Oggetto: Codice procedura ID_10648 – Procedura di Valutazione di Impatto Ambientale ai sensi dell'art.23 del D.Lgs 152/2006 relativa al Progetto di un impianto eolico denominato "Turrumè", costituito da 11 aerogeneratori di potenza unitaria di 6 MW, per una potenza complessiva di 66 MW e opere di connessione al la RTN, da realizzarsi nei Comuni di Polizzi Generosa (PA), Castel lana Sicula (PA) e Vallelunga Pratameno (CL), Sclafani Bagni (PA) e Villalba (CL).

Proponente: EDISON Rinnovabili S.p.A.

Controdeduzioni alle osservazioni oltre i termini presentate dalla società Parco Eolico Monte Sicani S.r.l. (Prot. 0018609.01 del 01.02.2024).

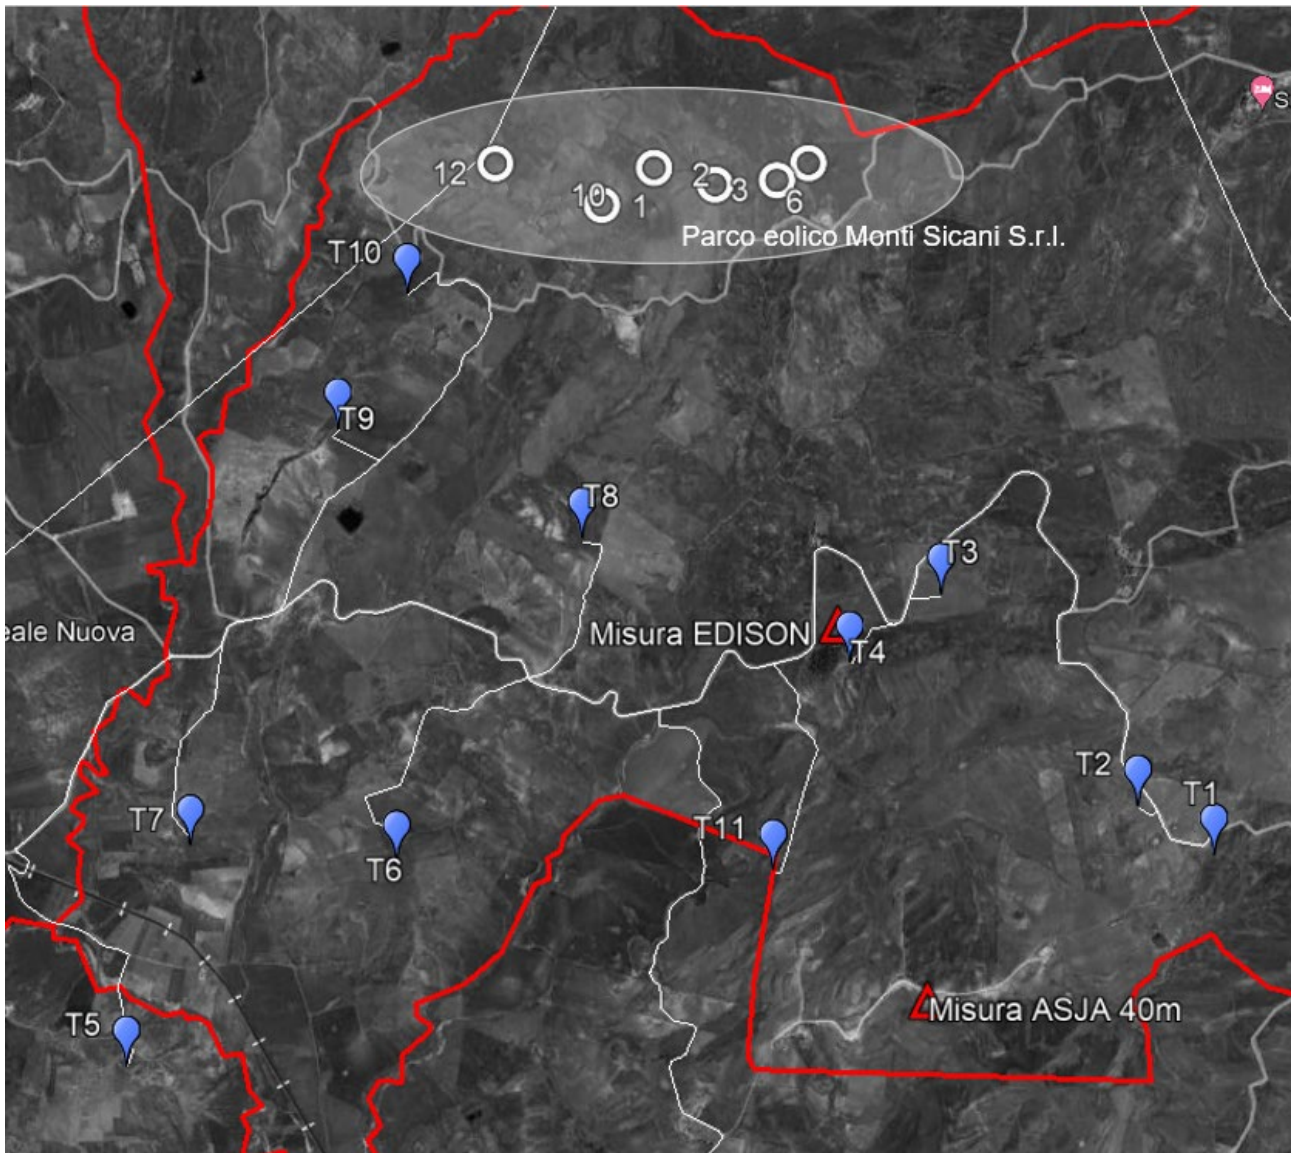
In particolare, la predetta società ha segnalato che, sulla base della documentazione progettuale presentata da Edison Rinnovabili e pubblicata dal MASE, emergerebbe che, da una prima analisi, l’installazione degli aerogeneratori dell’impianto “Edison_Turrumè” aumenterebbe l’intensità di turbolenza con conseguente diminuzione della producibilità dell’impianto di PEMS, aumento di costi di esercizio e riduzione della vita utile delle macchine. Sostenendo che, la perdita di producibilità annua dell’impianto autorizzato di Parco Eolico Monti Sicani srl è da valutarsi del 1÷2%.

Il progetto del Parco Eolico Monti Sicani S.r.l. è situato a Nord rispetto al Progetto “Edison_Turrumè”, come riportato nell’inquadramento a seguire

Il Progetto Edison_Turumè non risulta quindi posizionato in direzione prevalente rispetto a quello del Parco Eolico Monti Sicani S.r.l.. In questo caso le best-practice prevedono di mantenere una distanza di 3 diametri di distanza.

La turbina del Progetto Edison_Turumè più vicina al progetto del Parco Eolico Monti Sicani S.r.l. è la T10, a 752m di distanza in direzione Sud-Ovest, non prevalente, con diametro rotore massimo fino a 155m, quindi ampiamente superiore ai 3D di distanza (465m), ovvero pari a ca. 4,9D in direzione non prevalente come indicato dalle buone pratiche di progettazione del settore eolico e dalle linee guida previste dal D.M. 10 settembre 2010.

Adirittura, a meno di 23m, la posizione rispetterebbe anche i 5D della best-practice nel caso invece fosse – per assurdo - posizionata in direzione prevalente, fatto questo non riscontrabile dalle analisi citate.

Il Progetto Edison_Turumè rispetta, quindi, le linee guida del DM 10 settembre 2010 e le best-practice in termini di inter-distanze dal Parco Eolico Monti Sicani S.r.l., il quale peraltro potrebbe avere le problematiche da loro indicate nelle osservazioni in termini di turbolenze indotte, aumento di costi di esercizio e riduzione della vita utile, per interdistanze interne dei loro aerogeneratori, in alcuni casi inferiori ai 2D, nel layout pubblico disponibile al momento, **pertanto si evidenzia come tale progetto non rispetti le linee guida del DM 10 settembre 2010.**

Rose dei venti:

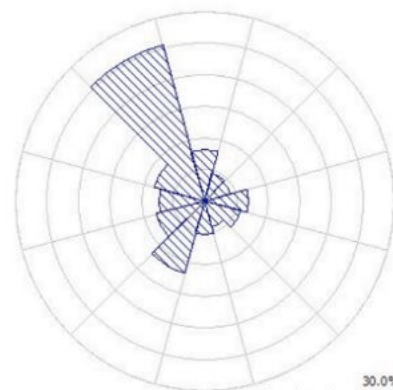
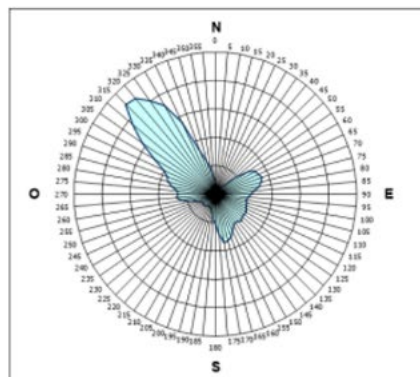
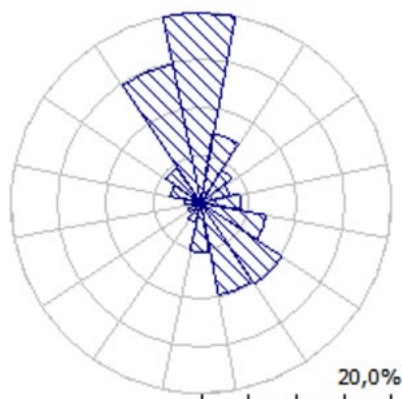
Premesso che le osservazioni pervenute da PEMS sono state presentate oltre i termini previsti e non forniscono riferimenti normativi, né alcuna spiegazione dettagliata delle motivazioni tecniche di supporto per le quali il Parco Eolico Monti Sicani S.r.l. subirebbe danni a causa del progetto della Scrivente, in particolare non viene fornita quale rosa dei venti sia stata considerata per la stima delle perdite energetiche.

Le analisi riportate concordano sul fatto che la direzione prevalente del vento in sito è da Nord / Nord-Ovest, con minime variazioni dovute all’orografia del punto di misura e non è stata ottenuta dai sistemi di modellizzazione alcuna componente rilevante in frequenza o energia dal settore Sud.

(sinistra) Progetto EDISON - estratto dal documento "PRORL0026 - Relazione Anemologica"

(centro) ASJA – estratto dal documento "Studio anemologico e calcolo della produzione attesa dall'impianto"

(destra) AMER – estratto dal documento "AN-01 STUDIO ANEMOLOGICO E CALCOLO DELLA PRODUZIONE ATTESA"
